DIARIO DE OBRAS - MEMORIAL DESCRITIVO

CSF-Riviera

Justificativas para os acréscimos de serviço na obra de construção do Centro de Saúde da Família - CSF RIVIERA - Conjunto Riviera localizado na Avenida Liberdade esquina com Rua 18 com Avenida Perimetral Cinco APM 08 Conjunto Riviera, Goiânia-GO, CEP -74805-010, área – 913,45m2.

23 – HIDROSSANITARIO

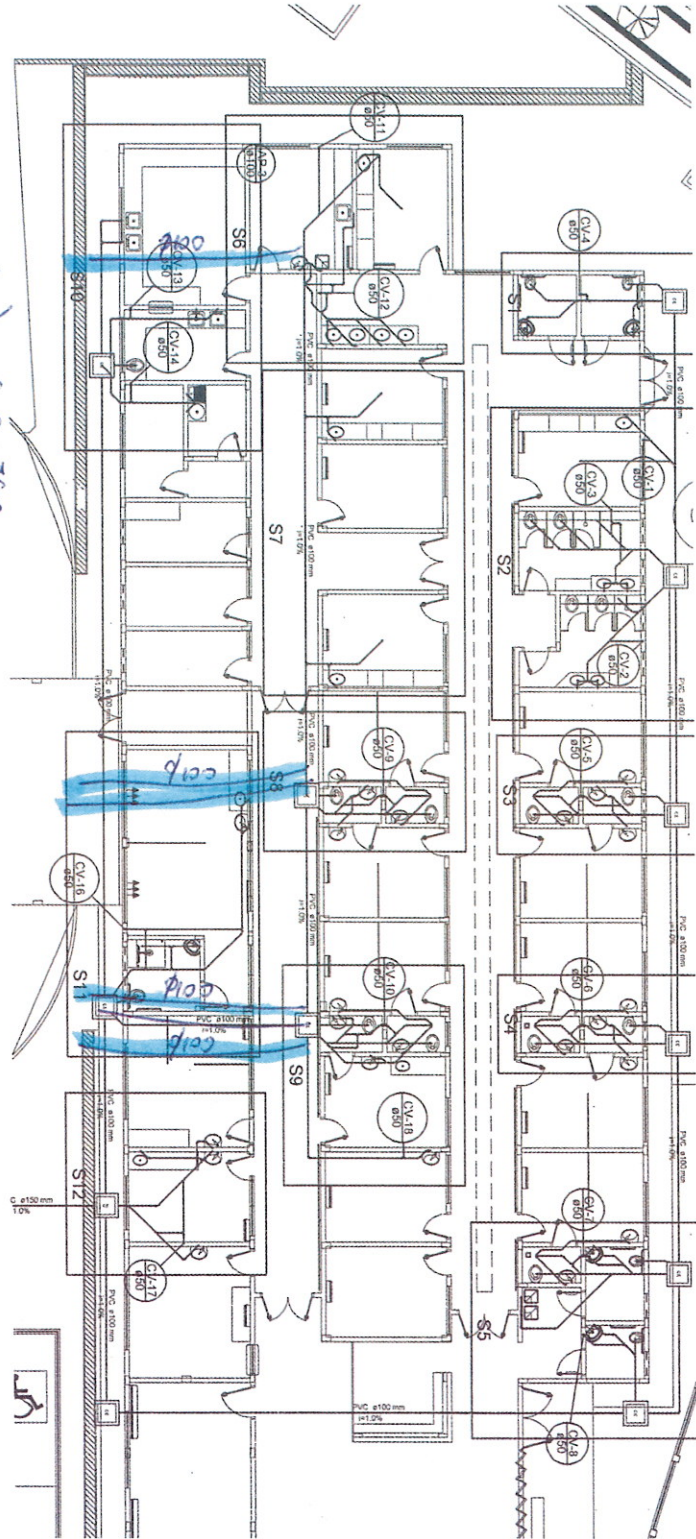
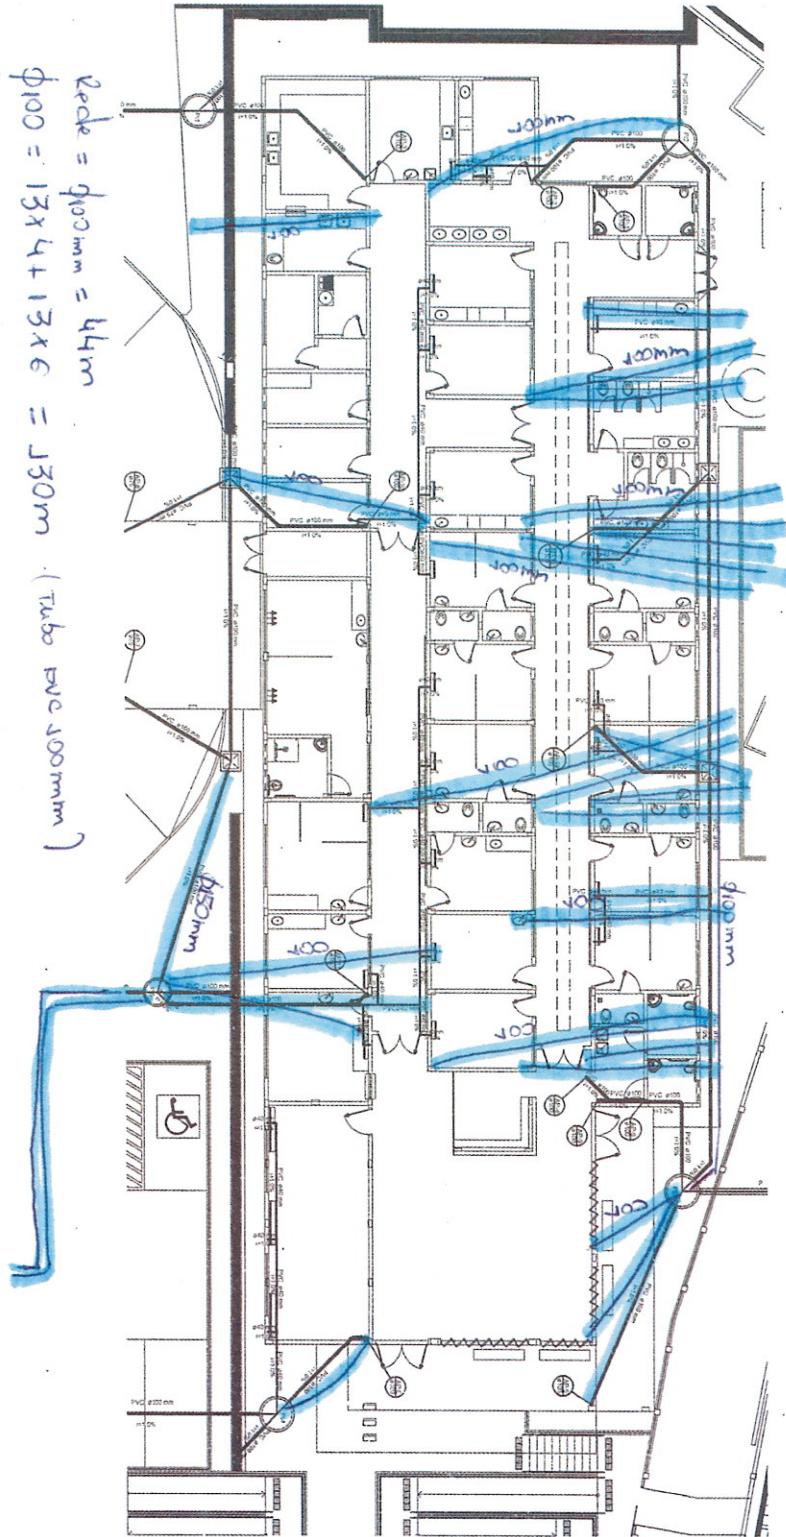
23.1.1 - TUBO PVC, SERIE NORMAL, ESGOTO PREDIAL, DN 150 MM, FORNECIDO E INSTALADO E M SUBCOLETOR AÉREO DE ESGOTO SANITÁRIO. AF_12/2014 - O serviço não consta no projeto de agua pluvial e não foi contemplado na planilha orçamentaria levada na licitação. Mas a quantidade levantada foi necessária para o fluxo adequado de agua pluvial.

23.1.2 - JOELHO 90 GRAUS, PVC, SERIE NORMAL, ESGOTO PREDIAL, DN 100 MM, JUNTA ELÁSTICA, FORNECIDO E INSTALADO EM RAMAL DE DESCARGA OU RAMAL DE ESGOTO SANITÁRIO. AF_12/2014 O serviço consta no projeto hidrossanitário, não foi contemplado na planilha orçamentaria levada na licitação. Quantidade levantada no projeto hidrossanitário

24.1.2 - TRATAMENTO COM ANTICORROSIVO P/ ESTRUTURA.

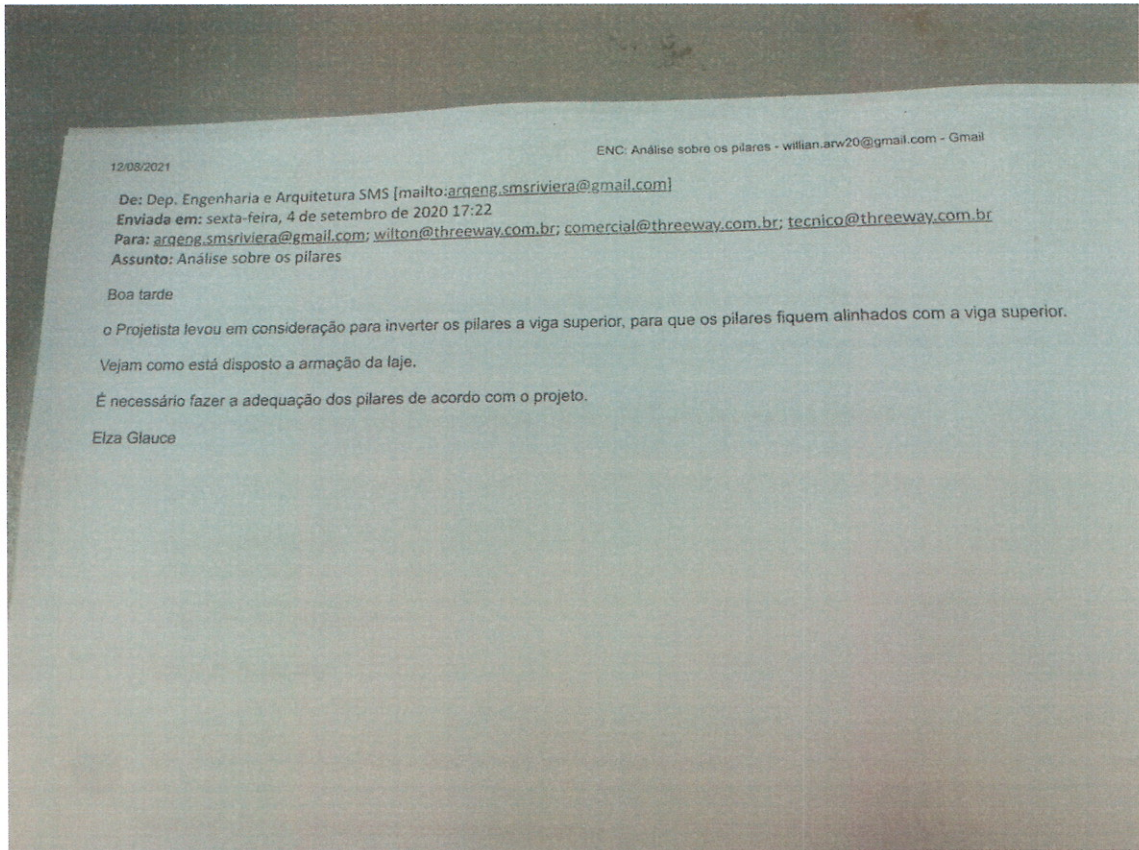
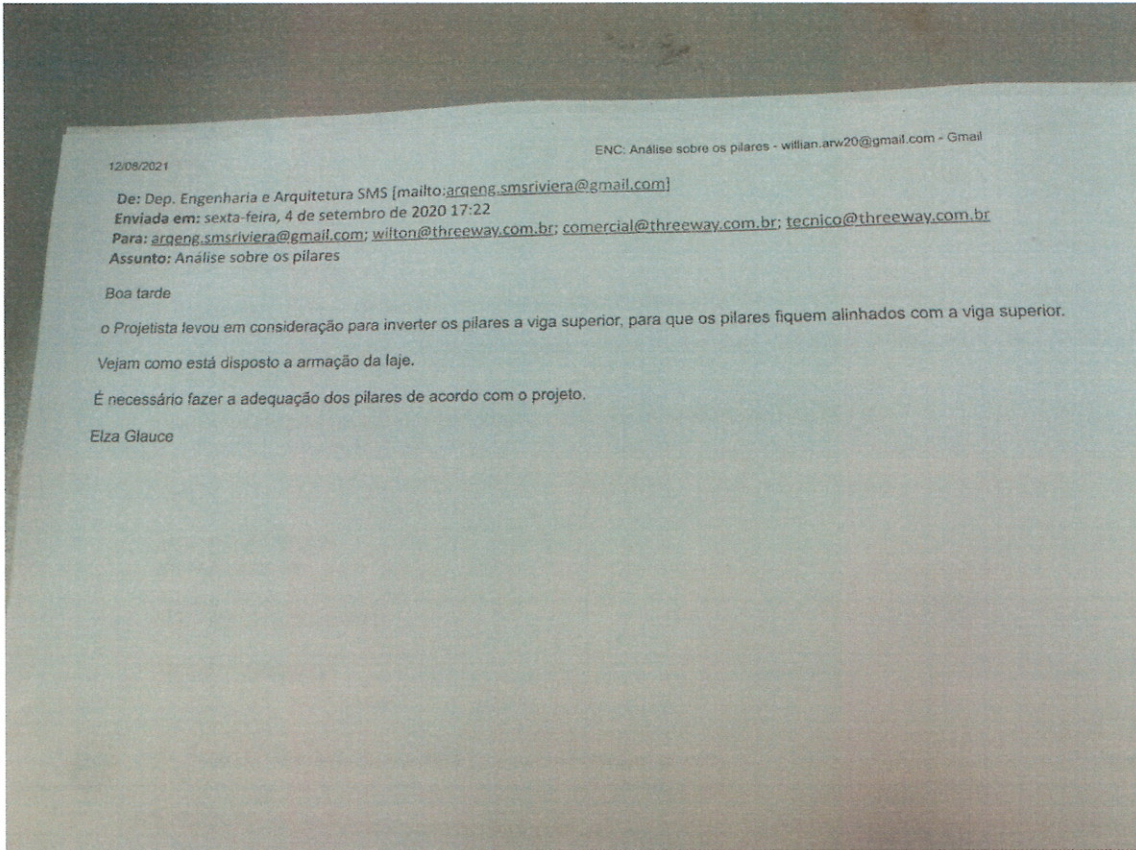
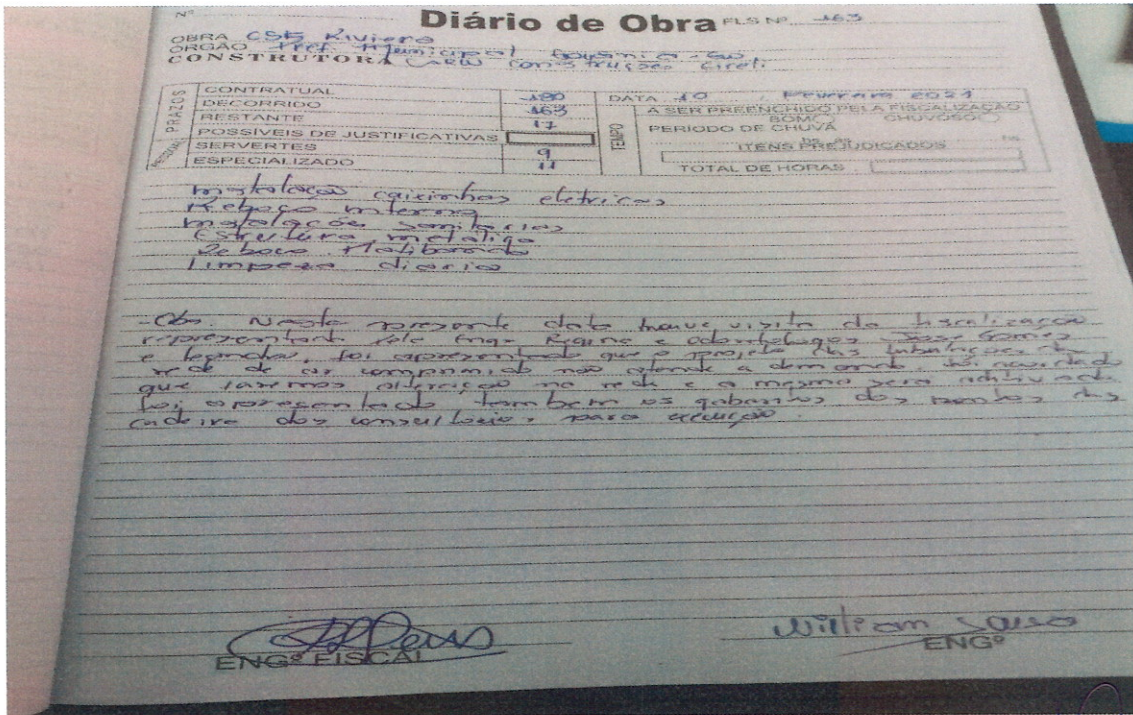
Devido ao abandono das estruturas da obra a intemperes por um longo período.
